Expediente: **053180418818**
Radicado: **RE-03842-2025**
Sede: **SANTUARIO**
Dependencia: **Grupo Recurso Hídrico**
Tipo Documental: **RESOLUCIONES**
Fecha: **23/09/2025** Hora: **10:14:52** Folios: **9**

POR MEDIO DE LA CUAL SE MODIFICA UN PERMISO DE VERTIMIENTOS Y SE ADOPTAN OTRAS DETERMINACIONES

Que consecuente con lo anterior, y con el fin de continuar con el trámite de modificación de permiso de vertimientos, personal técnico del Grupo de Recurso Hídrico, evaluó la información presentada, realizada visita técnica el día 27 de agosto de 2025, generándose el Informe Técnico N° **IT-06450-2025** del 16 de septiembre de 2025, del cual es pertinente transcribir los siguientes apartes:

Proceso de Recirculación:

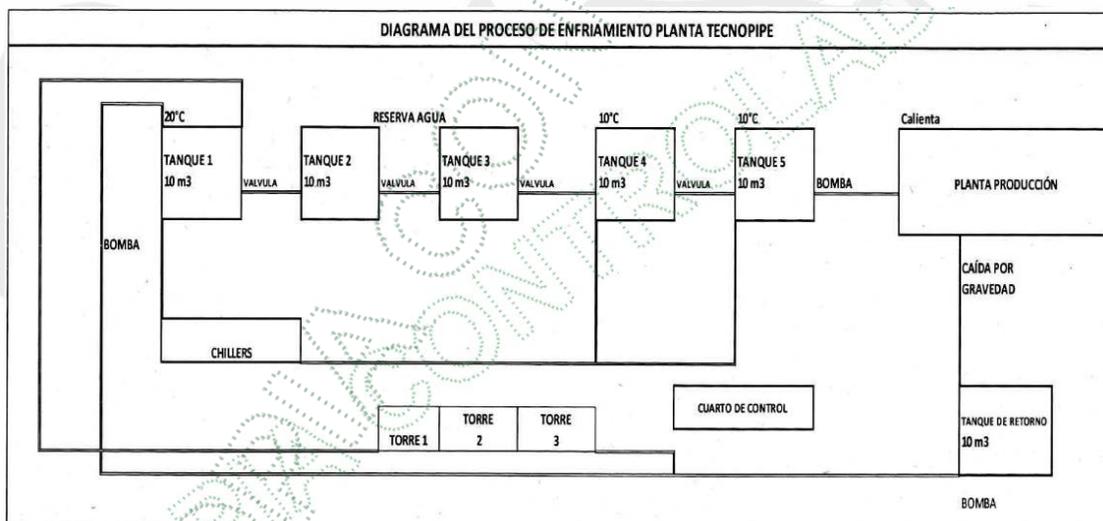
Mediante el radiado N°CE-15290-2024 del 12 de septiembre de 2024, allegan la información relacionada con el proceso de recirculación, la cual fue evaluada en el Informe Técnico N°IT-02781-2025 del 7 de mayo de 2025, indicando:

Se remite informe con la descripción del funcionamiento del proceso de enfriamiento y recirculación de agua: Inicialmente, se cuenta con 6 tanques de almacenamiento (de 10m³ cada uno, con un tiempo de permanencia del caudal en cada tanque de 12 días), el proceso inicial cuando el agua almacenada en los tanques 4 y 5 sale por bombeo hacia la planta de producción donde circula por los canales de las máquinas para el enfriamiento del producto (tubería de polietileno), que después llega por gravedad al tanque de retorno con una temperatura aproximada de 20°C, luego es impulsada al tanque 1 para ser dirigida a los chillers, encargados del proceso de enfriamiento y posteriormente, retornar a los tanques 4 y 5, donde se repite el ciclo. Los tanques 2 y 3 son de reserva y su función es alimentar a los tanques 4 y 5 para mantener el nivel de agua. Se cuenta con 3 torres de enfriamiento ubicadas entre el tanque de retorno y el tanque 1, con la función de disminuir la temperatura antes de pasar por los chillers, éstas torres sólo funcionan cuando el chiller está en su máxima capacidad, ya que generan pérdida de agua por evaporación en el proceso de enfriamiento. Cuando las torres funcionan, hay una pérdida por evaporación de 5m³ por día, agua que es recuperada por el agua de captación de la quebrada San José (cuentan con concesión de aguas Resolución RE-01681 del 24 de abril del 2023, con un caudal de 0.41L/s para uso industrial) o por el acueducto veredal. Teniendo en cuenta lo anterior, el proceso no genera vertimientos de aguas.

Se remite el balance hídrico del proceso, la identificación de riesgos y las medidas preventivas con las acciones para asegurar un funcionamiento óptimo, a partir de los mantenimientos de bombas, mantenimiento sistema eléctrico, revisión de tanques, inspección diaria con lista de verificación y revegetalización de taludes. El documento cumple con lo establecido en el Artículo 3 de la Resolución 1256 del 2021.
